Oggetto: [ID_8953] Comune di CALDAROLA (MC) – Nuovo gruppo di generazione e pompaggio
denominato “Valcimarra II”.

Procedura: Valutazione di Impatto Ambientale ai sensi dell’art. 23 del D.lgs. n. 152/2006
comprensiva di Valutazione di Incidenza di cui all’art-5 del DPR 357/1997, con contestuale verifica del
Piano di utilizzo terre e rocce da scavo, ai sensi dell’art.9 del DPR 120/2017.

Proponente: Società Enel Produzione S.p.A.

Parere tecnico-istruttorio della Soprintendenza Speciale per il Piano Nazionale di Ripresa e Resilienza

CAMERA VALVOLE POLVERINA - stato di progetto

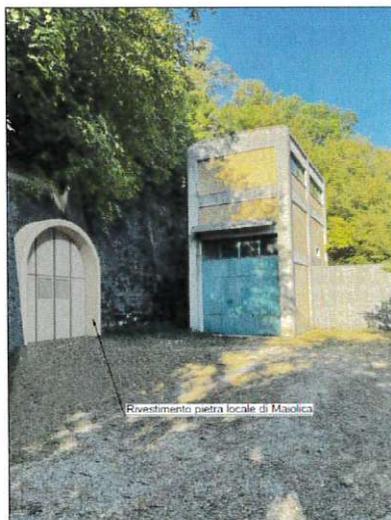
- per il portale della 'Camera Valvole Polverina', ubicato all'interno di un'area boscata, prediligere l'uso di materiali più naturali di origine locale, che possano armonizzarsi con il contesto e anche riprendendo eventuali coloriture dai manufatti già presenti (es. muro di contenimento, vano tecnico limitrofo) evitando la reiterazione di finiture e caratteri architettonici propri delle opere edili afferenti alla centrale esistente in quanto il portale si colloca in un ambito paesaggistico differente e più naturale;

CAMERA VALVOLE FIASTRONE - stato di progetto

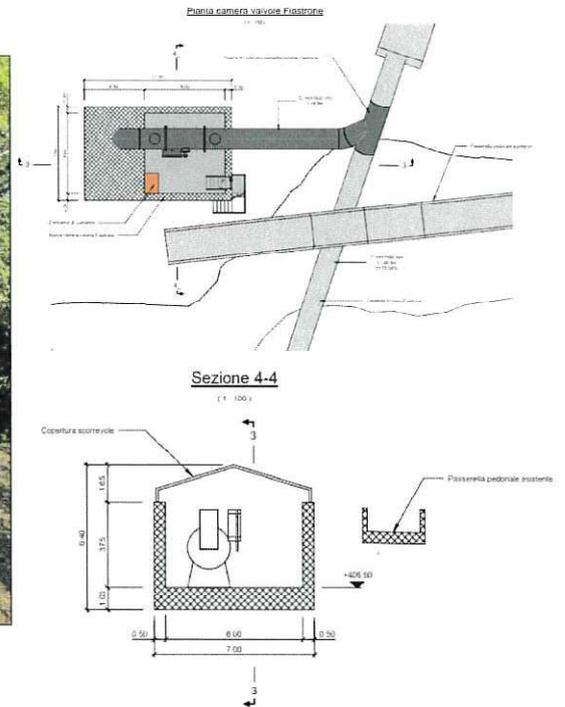
- per la nuova 'Camera Valvole Fiastrone', ubicata all'interno di un'area boscata in prossimità di un ponticello e lungo l'itinerario escursionistico che porta alla chiesa della Madonna del Sasso, prediligere l'uso di materiali e di finiture più naturali di origine locale armonizzati con eventuali opere di ingegneria naturalistica, evitando la reiterazione di finiture e caratteri architettonici propri delle opere edili afferenti alla centrale esistente in quanto il nuovo manufatto si colloca in un ambito paesaggistico differente e più naturale;

3. Gli interventi di costruzione della nuova camera valvole Fiastrone e quelli relativi alla limitrofa area di cantiere dovranno prevedere il mantenimento della percorribilità del sentiero verso la Chiesa della Madonna del Sasso, e l'ambito di paesaggio interessato dovrà essere ripristinato a fine lavori.

STATO DI FATTO - vasca di espansione esistente

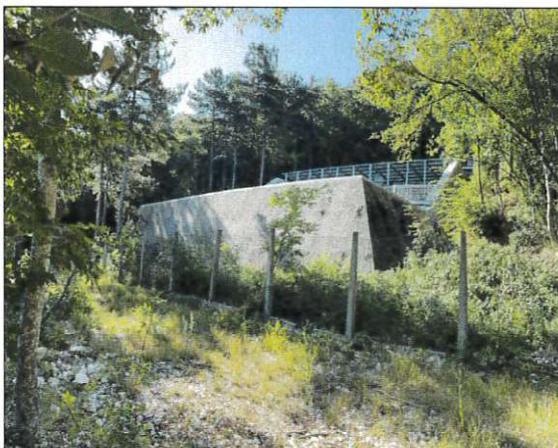
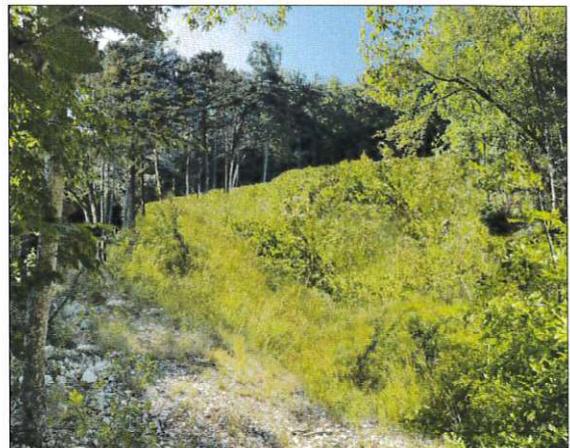
1. Per l'intervento di rimboschimento di oltre 1000 m2 di territorio attualmente occupato dalla 'Vasca di espansione' che verrà demolita, dovrà essere intaccato il meno possibile l'apparato vegetazionale presente e, con riguardo alle fasi di reintegro dell'apparato vegetazionale esistente, dovrà essere considerata anche la conformazione geografica dei territori, con rispetto della morfologia dei luoghi e delle pendenze originariamente esistenti; inoltre si richiede che vengano utilizzate essenze autoctone e anche una percentuale di esemplari già adulti.
2. Siano concordate con la Soprintendenza ABAP le finiture e le coloriture di tutti i manufatti edilizi di nuova realizzazione, nonché le eventuali opere di mitigazione, affinché possano essere individuate le più idonee modalità di inserimento degli stessi rispetto alle peculiari caratteristiche del paesaggio delle aree interessate.

INQUADRAMENTO - stato di progetto

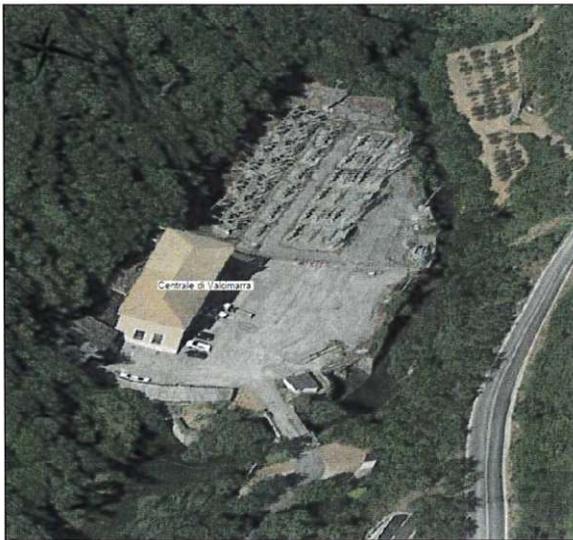
- per il 'Nuovo edificio Convertitore statico' nel piazzale del sito della centrale esistente, sarà consentito utilizzare finiture e caratteri architettonici distintivi delle opere edili già presenti nonché eventuali opere di mitigazione da concordare con la Soprintendenza ABAP.
